REPÚBLICA DE PANAMÁ
MINISTERIO DE AMBIENTE

RESOLUCIÓN No. DEIA-IA- 091- - 2023
De 01 de Diciembre de 2023

Por la cual se resuelve la solicitud de evaluación del Estudio de Impacto Ambiental (EsIA), categoría II, correspondiente al proyecto “CAMPO REAL”, promovido por la sociedad CAMPO REAL DE COCLÉ, S.A.

PERFIL QDA EL JOBO

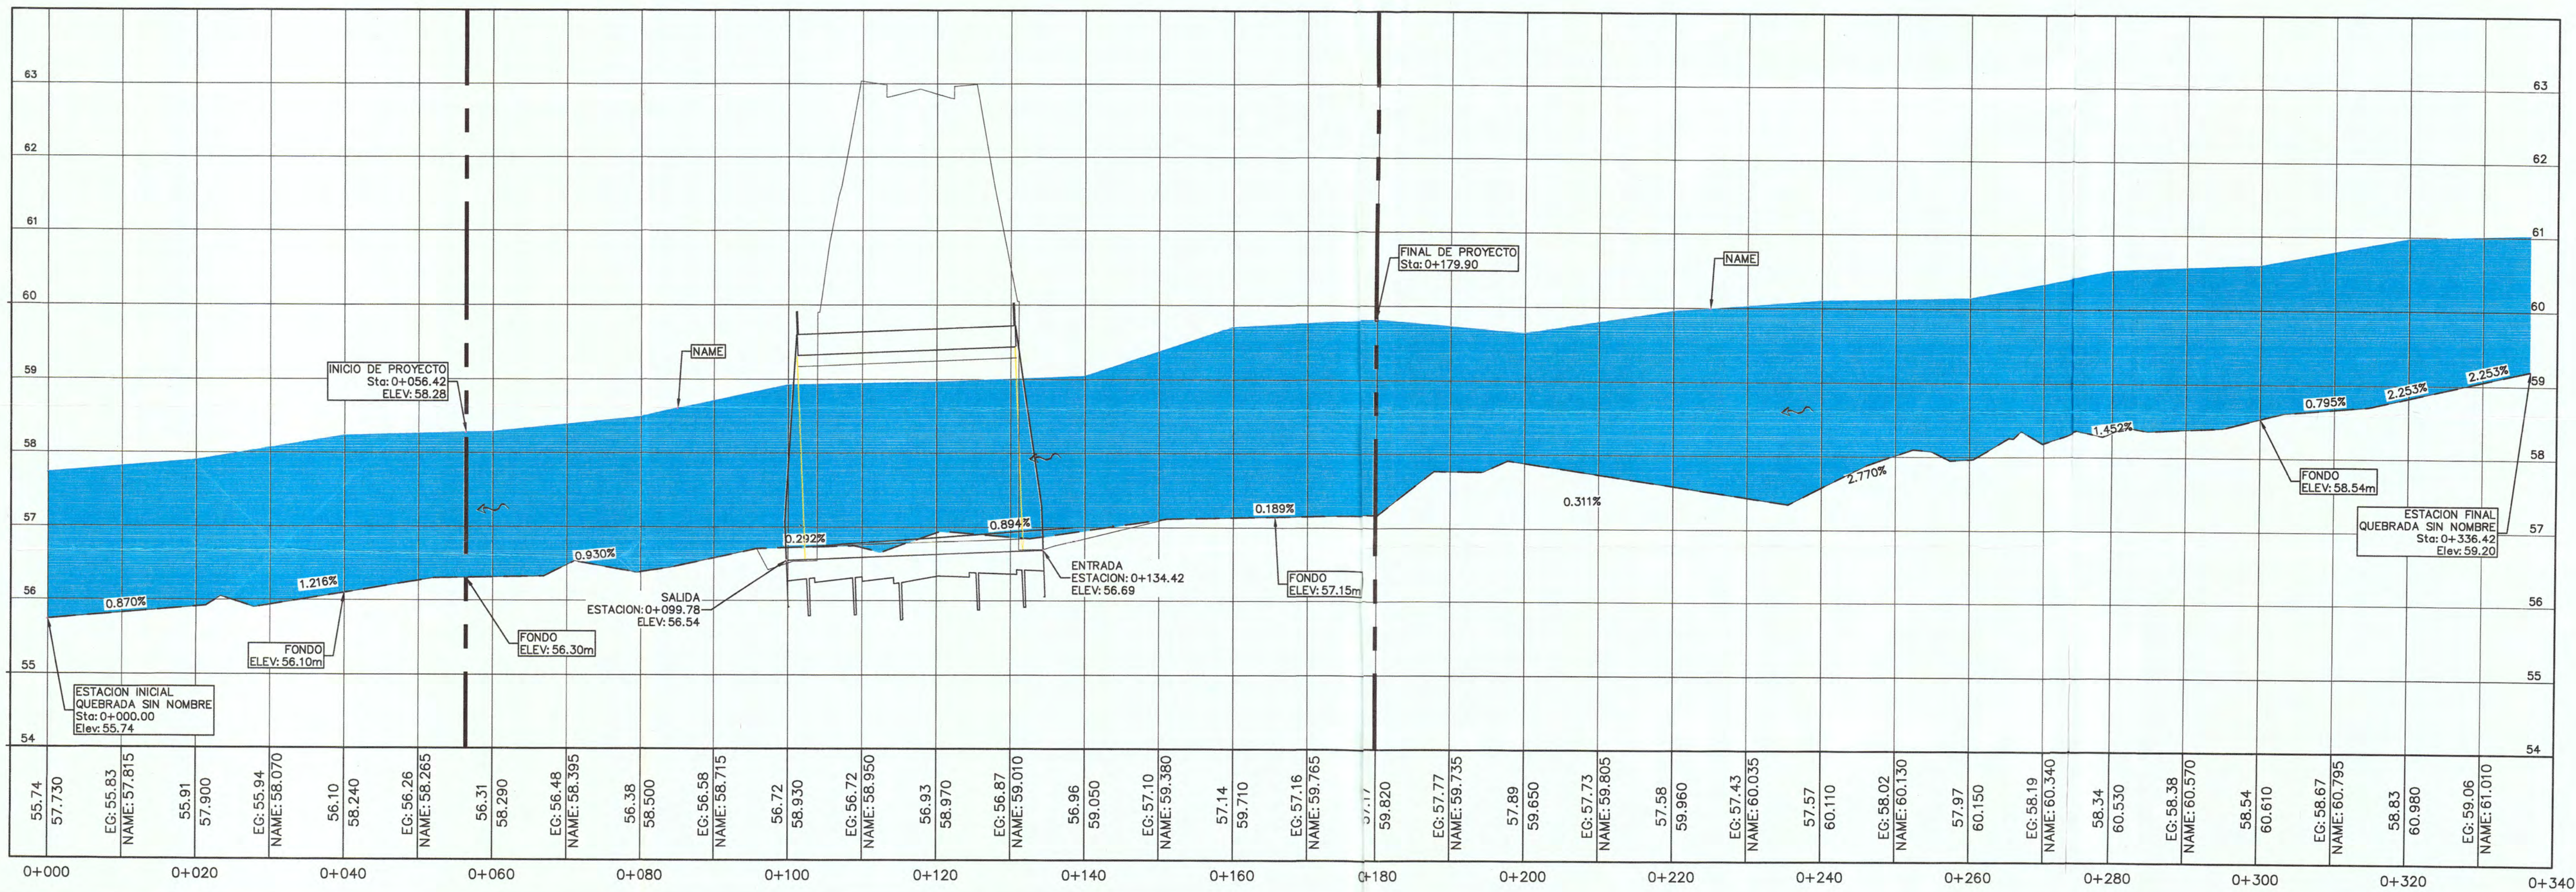
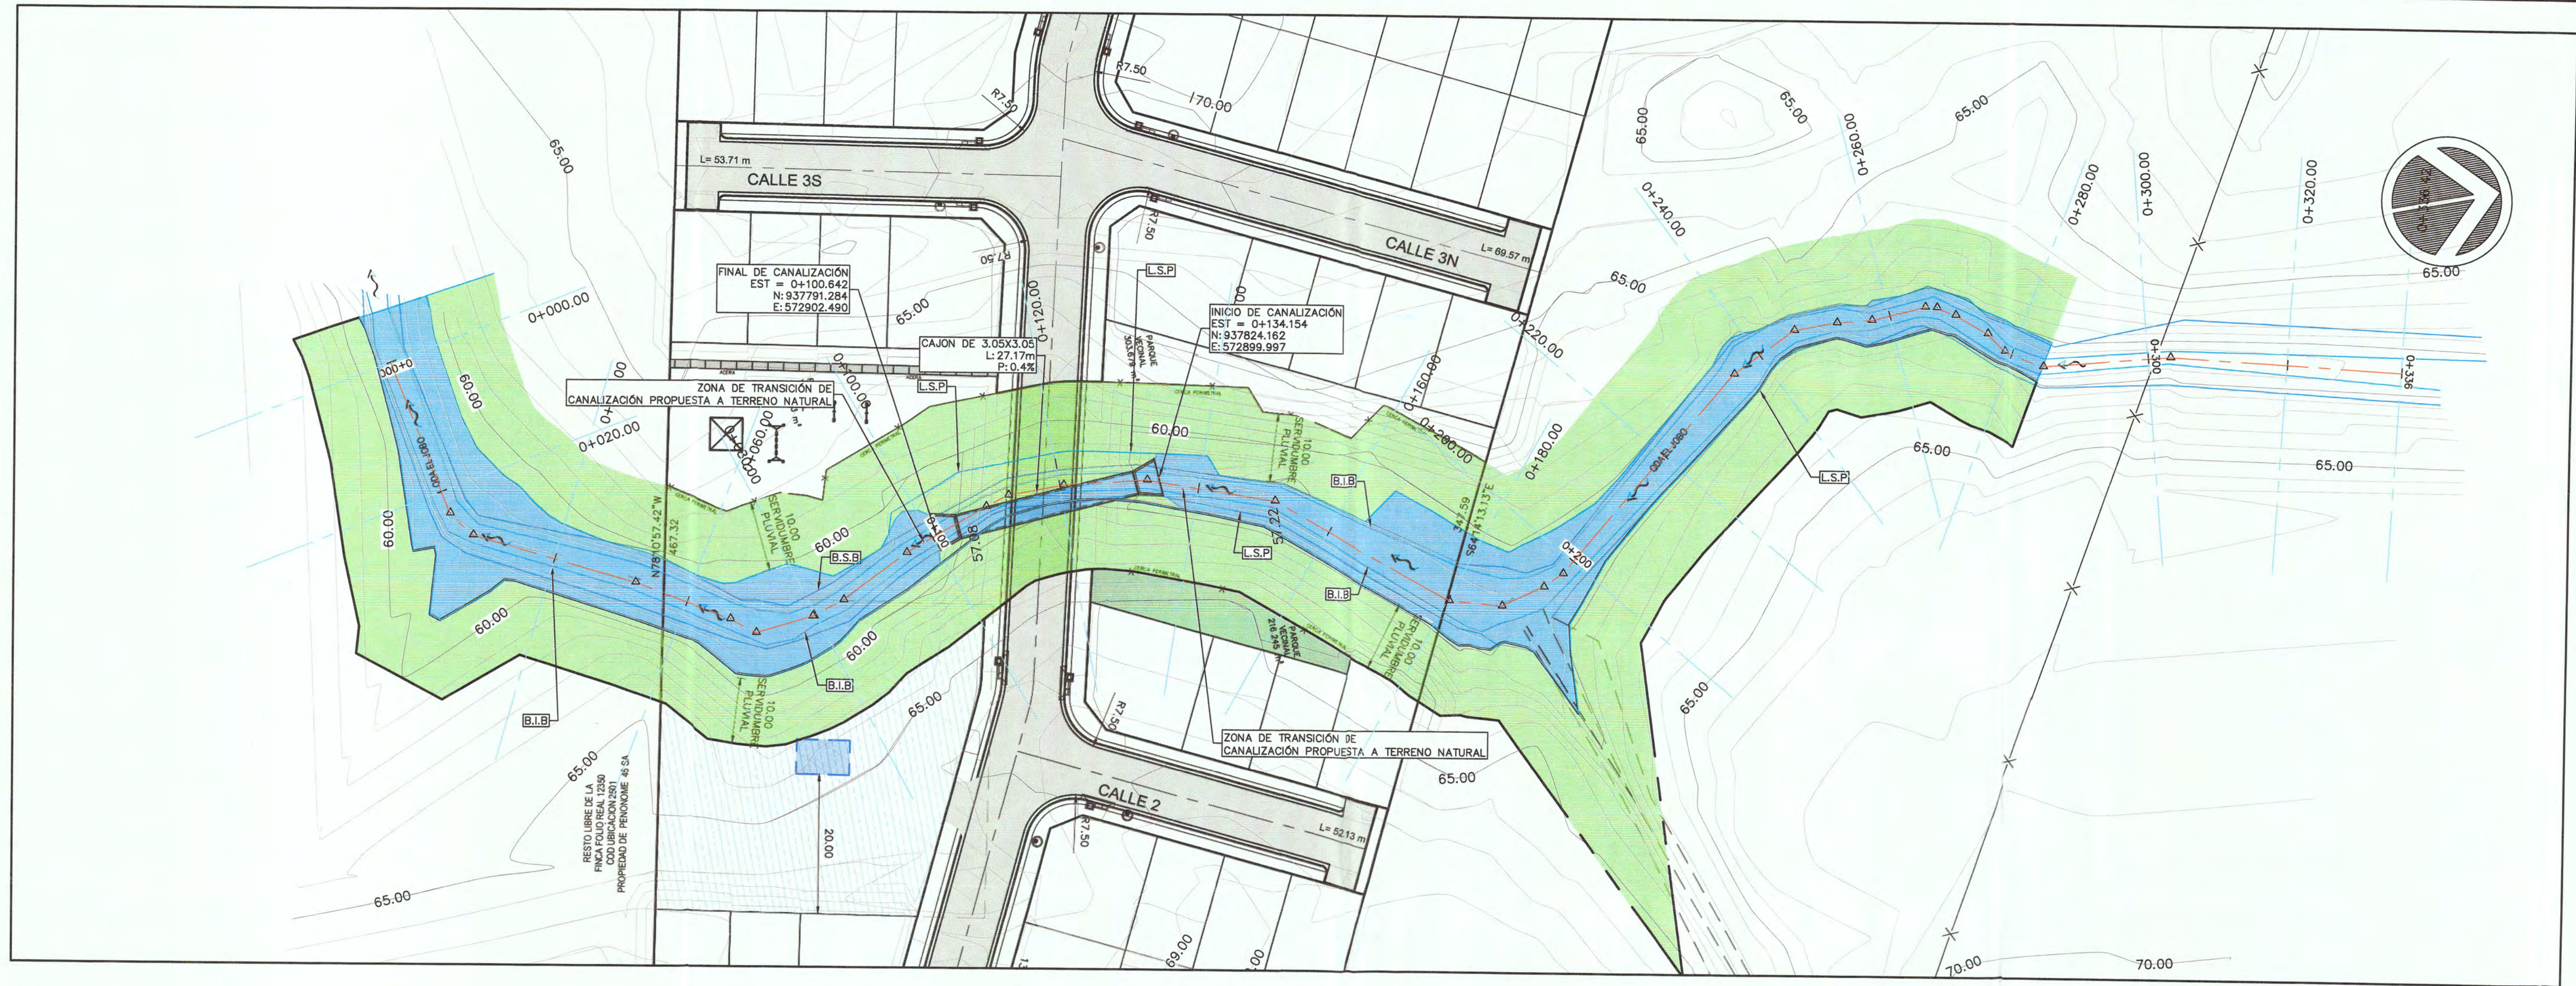
- Aclarar qué tipo de obra en cauce se realizará sobre la Quebrada El Jobo.
 - Coordenadas de la sección donde se realizarán estas actividades.
 - Ampliar la información sobre las obras en cauce a realizar en base al trazado de vía que se observa en el plano de distribución del proyecto, el mismo debe ser detallado dentro del EsIA. Información solicitada mediante el mediante **Memorando DSH-462-2023**.
